**КОЛЬЦА ПРОМЕЖУТОЧНЫЕ
РЕГУЛИРУЕМЫЕ К ОПРАВКАМ
ДЛЯ ГОРИЗОНТАЛЬНО-ФРЕЗЕРНЫХ
СТАНКОВ**

ГОСТ 19172-73

Наименование № 1 ГОСТ 19172-73 Кольца промежуточные регулируемые к оправкам для горизонтально-фрезерных станков. Конструкция и размеры

Изменение № 2 ГОСТ 19172—73 Кольца промежуточные регулируемые к оправкам для горизонтально-фрезерных станков. Конструкция и размеры

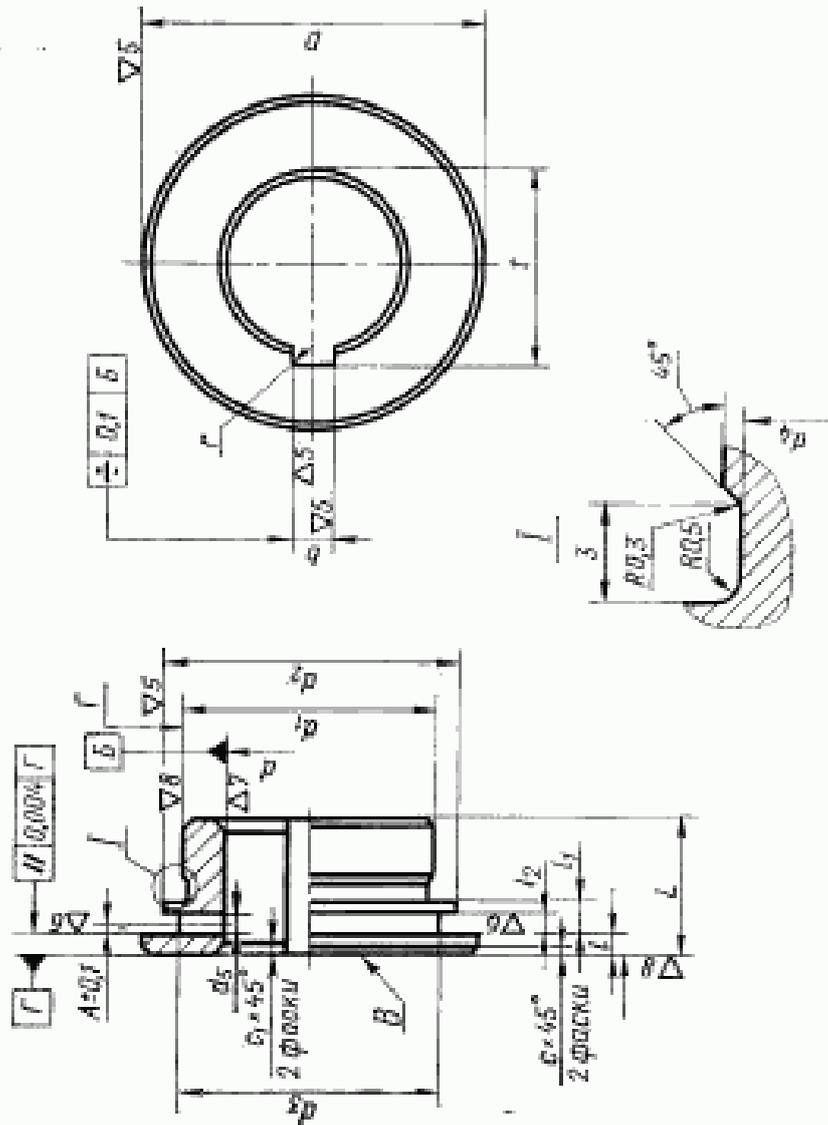
Пункт 2. Таблица. Графа «Пор. 4. Штифт ГОСТ 3128-70». Заменить обозначение: Г на ш6

Пункт 2. Таблица. Заменить обозначение штифтов: 1,6m 6×4 на 1,6×4; 2m 6×5 на 2×5; 2m 6×6 на 2×6;

чертеж. Заменить обозначение поверхности: А на В.

Пункт 10. Заменить слово: «Непараллельность» на «Допуск параллельности».

Черт. 1

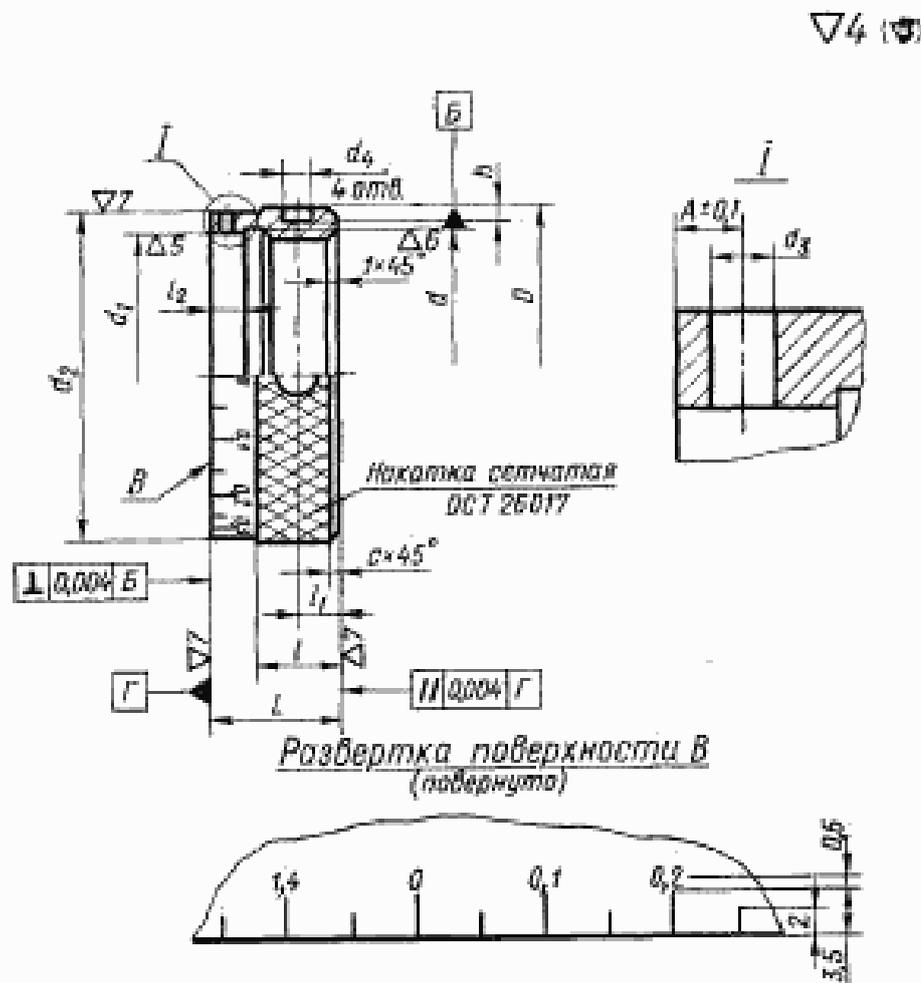
Приложение 1. Пункт 1.1. Чертеж 1. Заменить обозначения шероховатости: $\nabla 4$ (∇) на $Rz 40$ (\surd); $\nabla 5$ на $Rz 20$ (\surd); $\nabla 6$ на $2,5$ (\surd); $\nabla 7$ на

$1,25$ (\surd); $\nabla 8$ на $0,63$ (\surd)

Таблица 1. Заменить обозначения предельных отклонений: X_4 на D11; C_3 на h12; C_1 на h5; C_2 на h8; A на H7; X_3 на B12.

Приложение 1. Чертеж 1. Заменить значения шероховатости: Rz 40 на 6,3; Rz 20 на 3,2; 0,63 на 0,40; 2,5 на 1,6; 1,25 на 0,8;

поверхность Г. Исключить обозначение поверхности: В.

Таблица 1. Графа d_3 . Заменить значение: 70 на 79.

Черт. 2

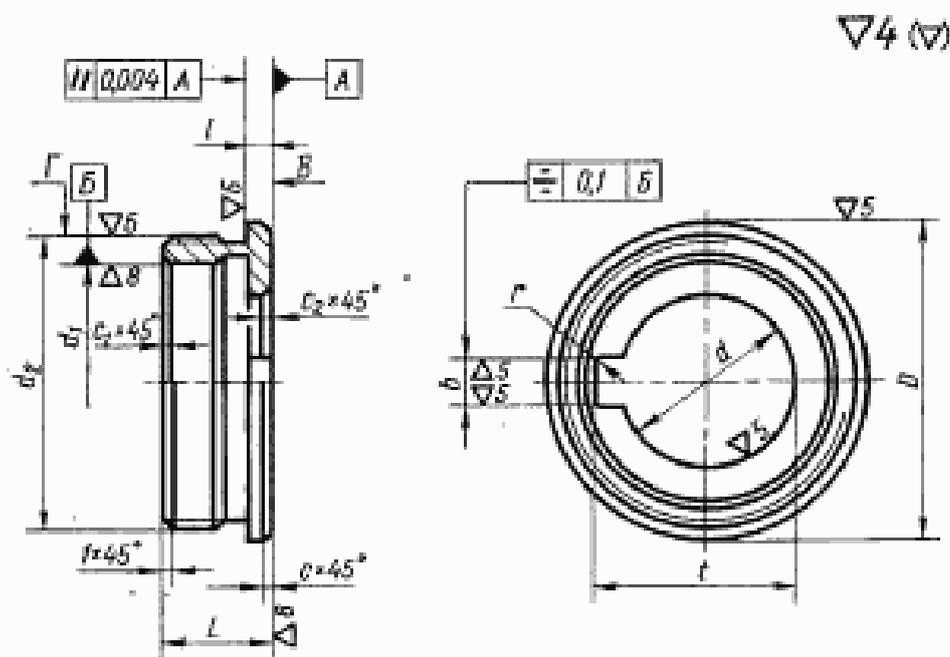
Пункт 2.1. Чертеж. Заменить обозначения шероховатости: $\nabla 4$ (∇) на

$Rz 40$ (\surd); $\nabla 5$ на $Rz 20$ (\surd); $\nabla 6$ на $2,5$ (\surd); $\nabla 7$ на $1,25$ (\surd)

Чертеж 2. Заменить слова: «Накатка сетчатая ОСТ 26017» на «Рифление сетчатое ГОСТ 21474-75».

Чертеж 2. Поверхность В проставить, как указано на чертеже:

Таблица 2. Заменить обозначения предельных отклонений: C_3 на h12; X_3 на h9; A на H7.

Пункт 2.1. Чертеж 2. Заменить значения шероховатости: Rz 40 на 6,3; Rz 20 на 3,2; 2,5 на 1,6; 1,25 на 0,8.

Черт. 3

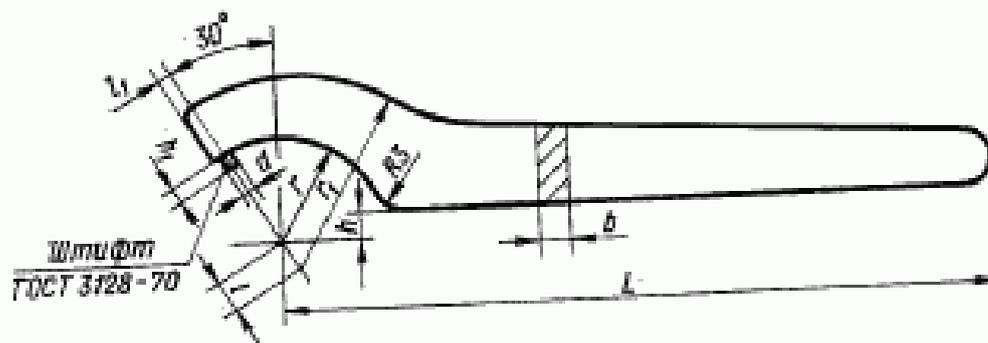
Пункт 3.1. Чертеж 3. Заменить обозначения шероховатости: $\nabla 4$ (∇) на

$Rz 40$ (\surd); $\nabla 5$ на $Rz 20$ (\surd); $\nabla 6$ на $2,5$ (\surd); $\nabla 8$ на $0,63$ (\surd)

Таблица 3. Заменить обозначения предельных отклонений: C_3 на h12; A, на H8; X_3 на B12.

Пункт 3.1. Чертеж 3. Заменить значения шероховатости: Rz 40 на 6,3; Rz 20 на 3,2; 0,63 на 0,40; 2,5 на 1,6;

поверхность А. Исключить обозначение поверхности В; заменить обозначение поверхности: Г на В.
